DODATEK č. 1

ke SMLOUVĚ O DÍLO č. SNP2/VZ/2023/SOD/037/UTR

„Belgická 8 – stavební úpravy volných bytových jednotek č. 21 a 22“

pořadové číslo ZL: **ZL č.1_334/2023**varianta: **1A**datum vystavení: **13.10.2023**

č. 1A: situace bytu č. 21 - zákres změn

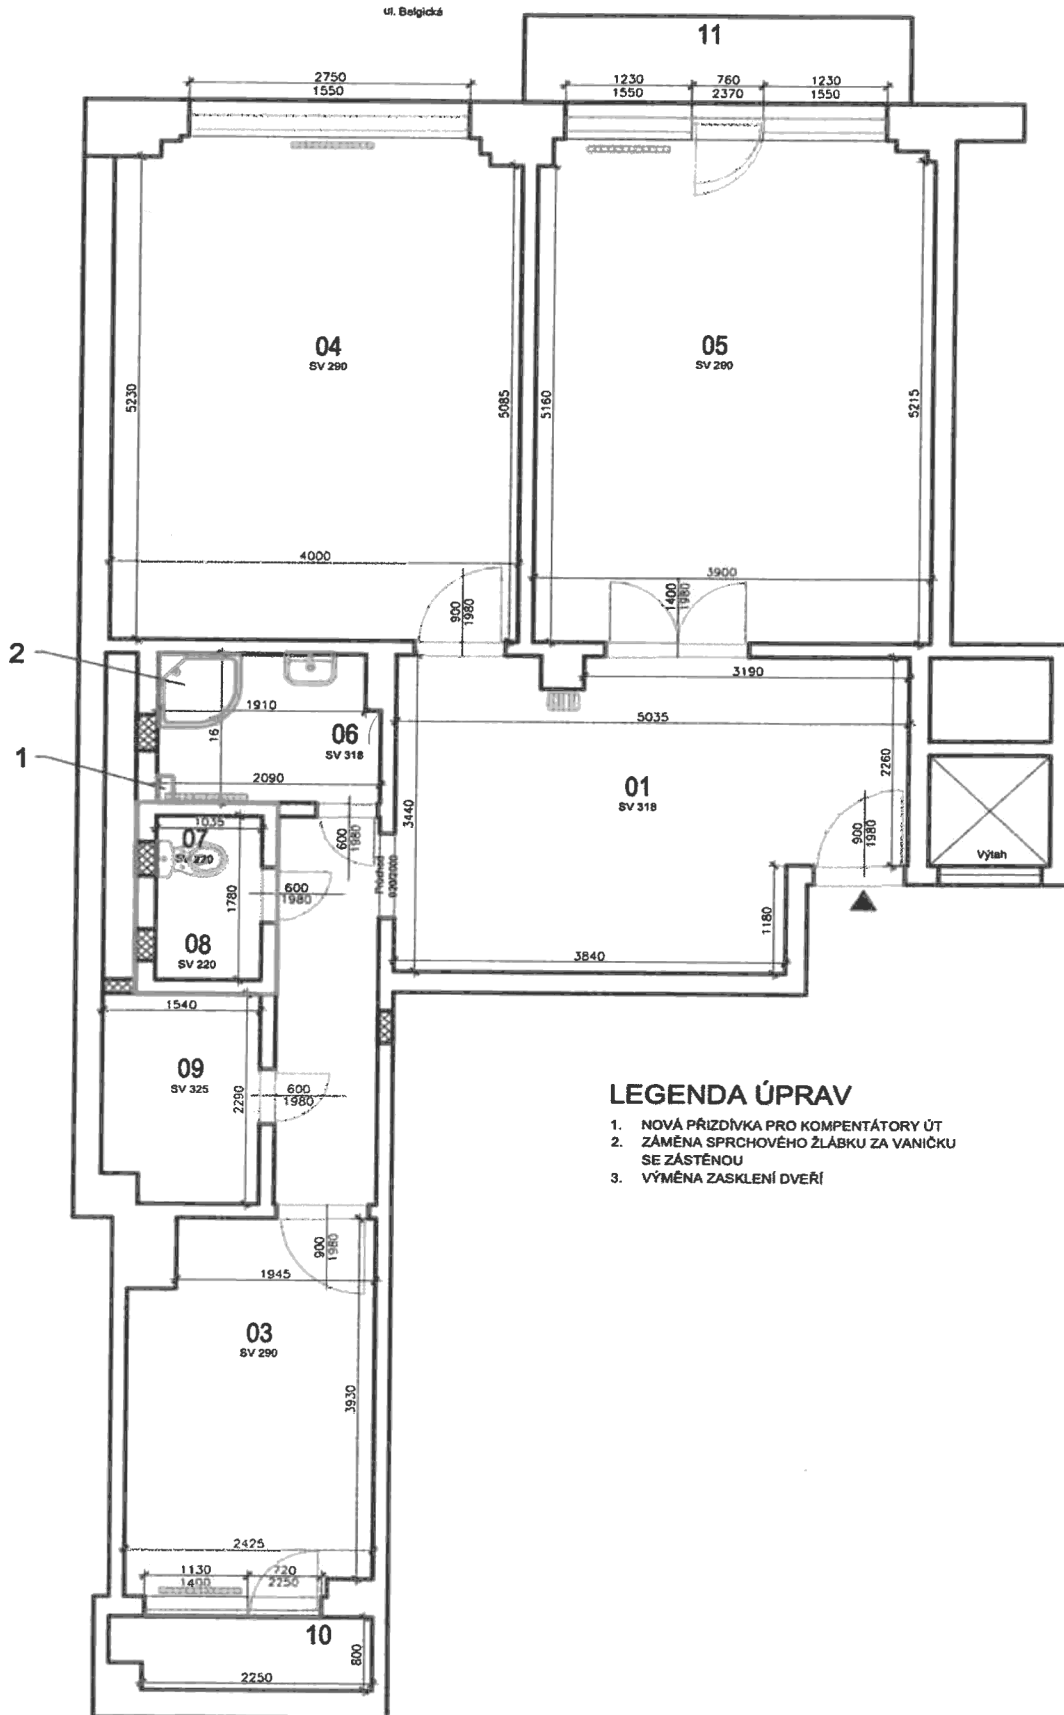
- 1. TDS na návrh zhotovitele, viz. zápis ve SD ze dne 8. 8. 2023** - Zhotovení přízdivek pro kompenzátory teplé vody
- 2. TDS na návrh zhotovitele, viz. zápis ve SD ze dne 15. 8. 2023** - Záměna sprchy z odtokového žlábků na vaničku se zástěnou
- 3. TDS na návrh zhotovitele, viz. zápis ve SD ze dne 29. 8. 2023** - Sjednocení zasklení dveří - použití skla satínato, včetně výroby, dodávky a montáže nových lišt

- provedení přízdivek z Ytong 50 mm
- použití vaničky čtvrtkruh namísto odtokového žlábků, instalace zástěny pro čtvrtkruhovou vaničku
- výměna skel ve dveřích, sjednocení

1. NOVÁ PŘÍZDÍVKA PRO KOMPENTÁTORY ÚT
2. ZÁMĚNA SPRCHOVÉHO ŽLÁBKU ZA VANIČKU SE ZÁŠTĚNOU
3. VÝMĚNA ZASKLENÍ DVEŘÍ

č. 1A: situace bytu č. 22 - zakresl. změn

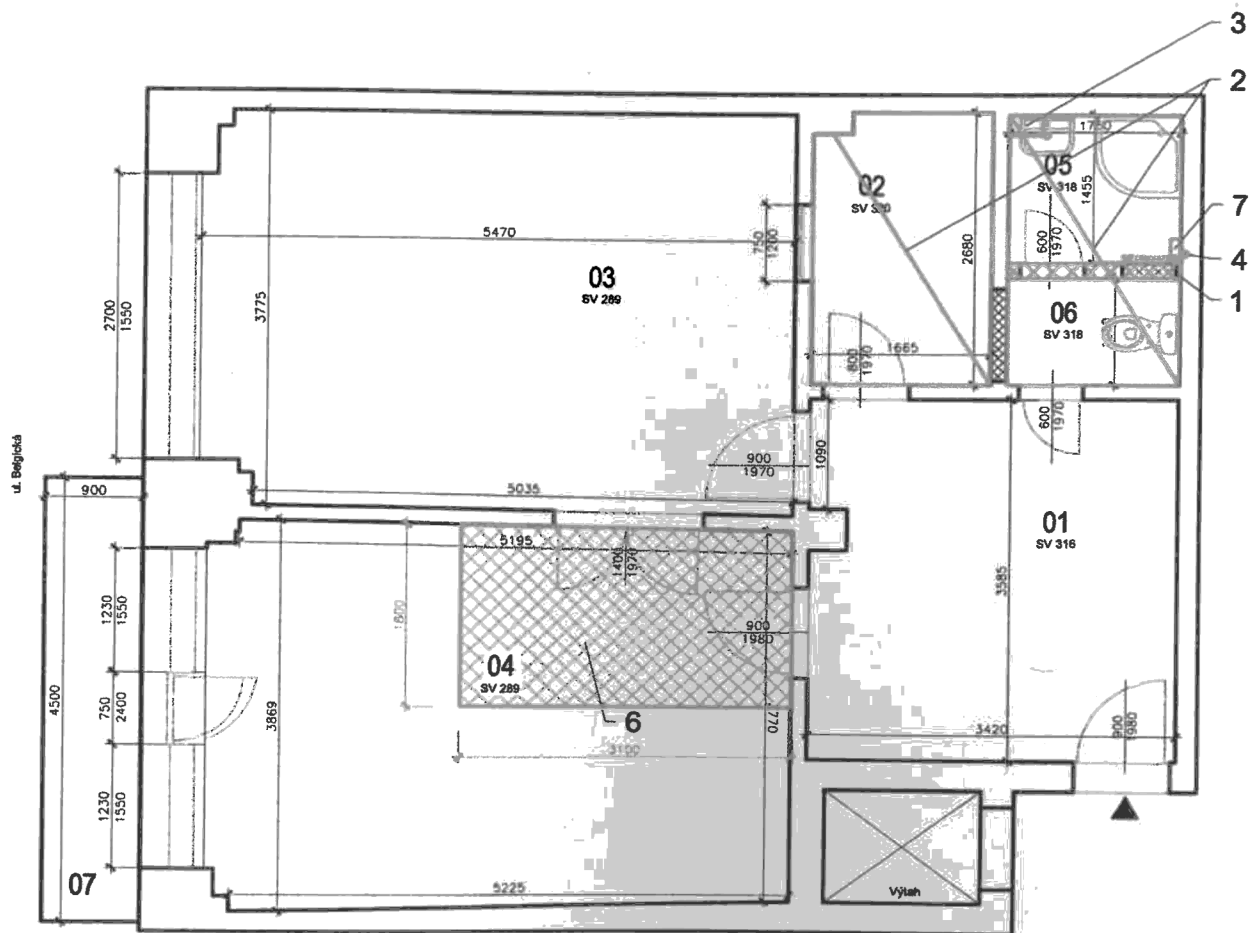
- 1. TDS na návrh zhotovitele, viz. zápis ve SD ze dne 25. 7. 2023** - Změna dispozice m.č. 05 a 06, propojení koupelny a WC
- 2. TDS na návrh zhotovitele, viz. zápis ve SD ze dne 25. 7. 2023** - Zhotovení SDK podhledů v m.č. 05, 06 a 02 pro ventilaci VZT

- 3. TDS na návrh zhotovitele, viz. zápis ve SD ze dne 8. 8. 2023** - Zhotovení přízdivek pro kompenzátory teplé vody
- 4. TDS na návrh zhotovitele, viz. zápis ve SD ze dne 15. 8. 2023** - Výměna části litinové kanalizace z důvodu nefunkčnosti (DN 70)

- 5. TDS na návrh zhotovitele, viz. zápis ve SD ze dne 29. 8. 2023** - Sjednocení zasklení dveří - použití skla satinato, včetně výroby, dodávky a montáže nových lišt. Provedení opravy 2 ks dveří

- 6. TDS na návrh zhotovitele, viz. zápis ve SD ze dne 12. 9. 2023** - Výměna části parketové podlahy z důvodů nasáknutí původní parketové podlahy tělesnými tuky

- 7. TDS na návrh zhotovitele, viz. zápis ve SD ze dne 18. 9. 2023** - Provedení 3.stranného opláštění instalačního vedení topení v m.č. 05

- vybourání zděné přčky s dveřmi, zapravení stěn v místě napojení
- provedení SDK podhledu na ocelovou rastrovou konstrukci
- Provedení přízdivek z Ytong 50 mm
- výměna litinové kanalizace za kanalizační vedení v KG
- výměna skel ve dveřích, sjednocení, nové lišty, truhlářská oprava 1 ks dveří
- vybourání původní dřevěné podlahy, pokládka nové podlahy na původní podklad
- provedení 3.stranného opláštění instalačního vedení v m.č. 05

1. BOURANÁ STĚNA MEZI M.Č. 05 A 06
2. NOVÝ SDK PODHLED V M.Č. 05, 06 A 02
3. NOVÁ PŘÍZDÍVKA PRO KOMPENTÁTORY ÚT
4. VÝMĚNA LITINOVÉ KANALIZACE
5. VÝMĚNA ZASKLENÍ DVEŘÍ
6. VÝMĚNA PARKET V M.Č. 04
7. NOVÉ SDK OPLÁSTĚNÍ INSTALACÍ TOPENÍ
